**„Modernizace trati Kladno (včetně) – Kladno-Ostrovec (včetně)“**  
**Vysvětlení, změny a doplnění zadávací dokumentace - Dodatek č. 9**

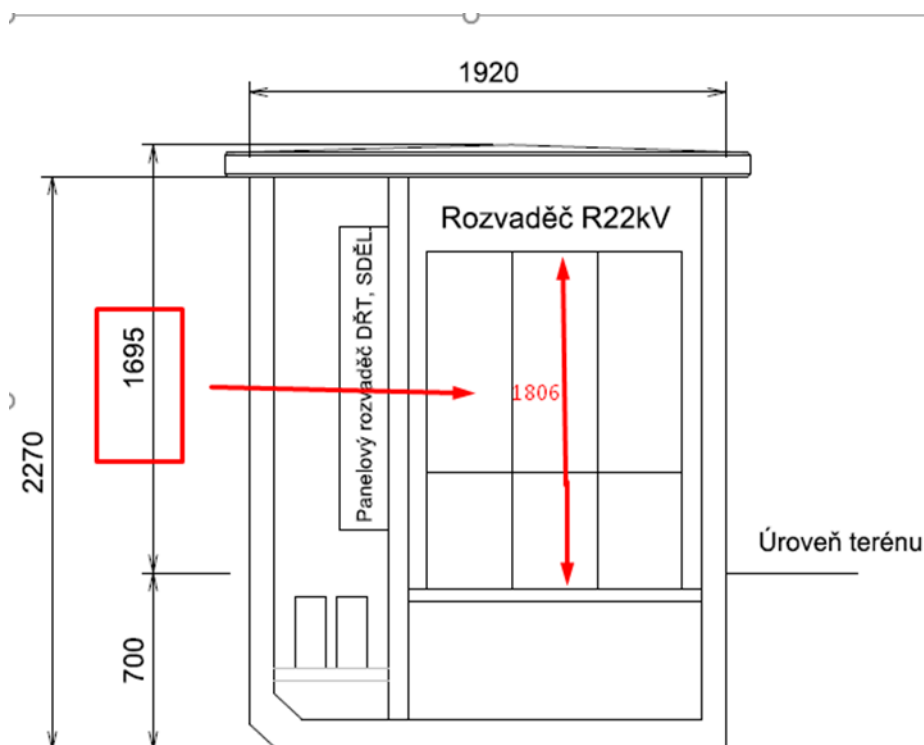
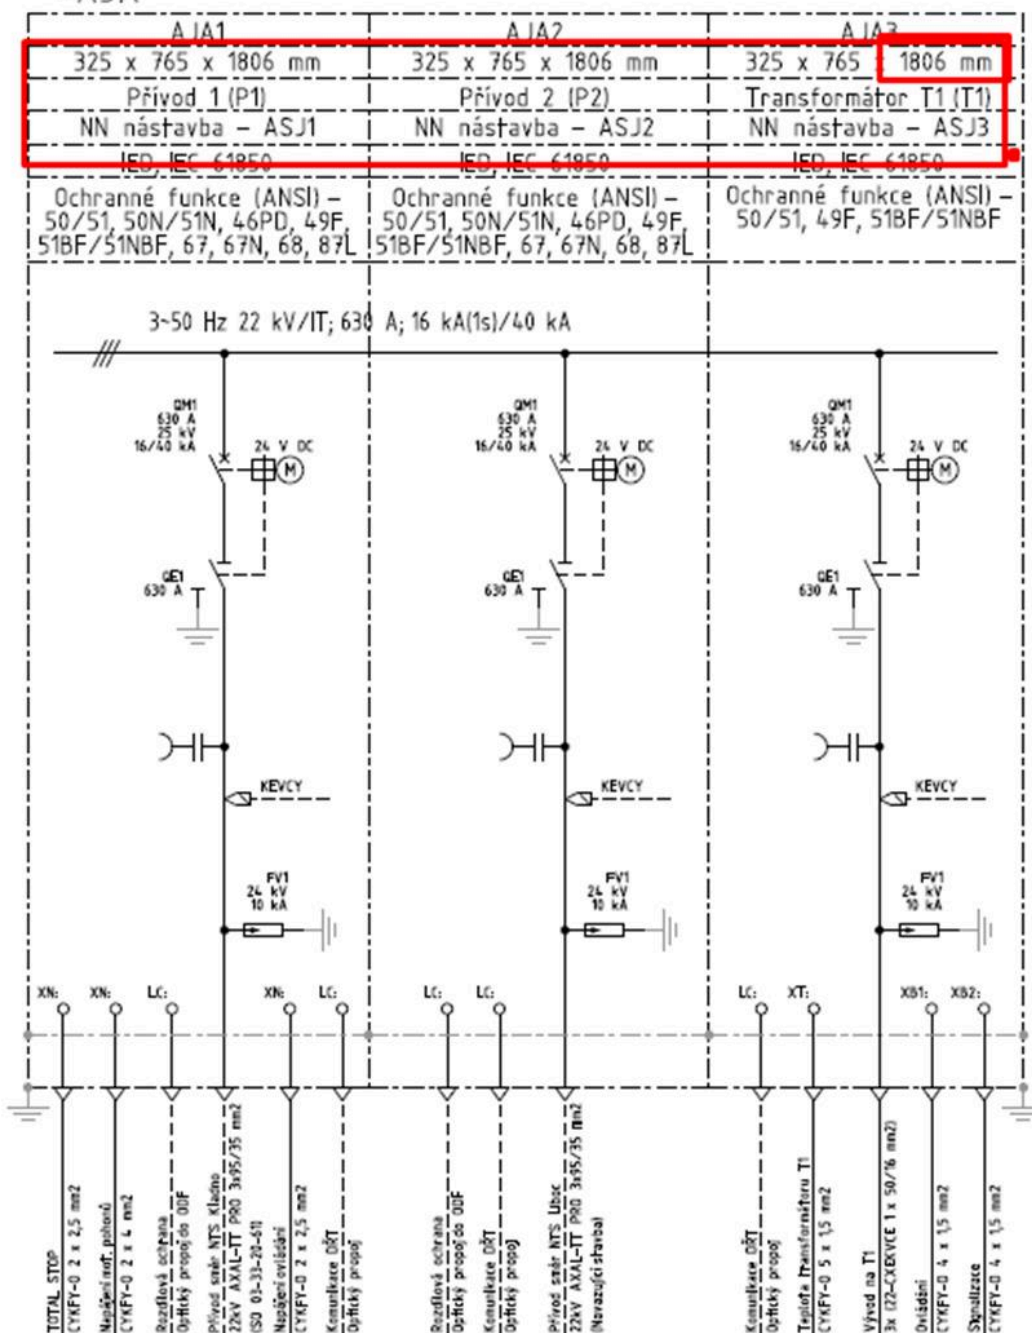
Dle poskytnuté zadávací dokumentaci - technické zprávy a výkresové dokumentace u **PS 06-04-05 ŽST Kladno, trafostanice TS 22/0,4 kV, technologie**, byl zjištěn rozpor u navrhované trafostanice a VN technologie v ní umístěné. Navrhovaná trafostanice má rozměr pro technologie o výšce 1695 mm ale právě zmíněná technologie VN má výšku 1806 mm viz. níže:

Žádáme zadavatele o vysvětlení a upravení podkladů.
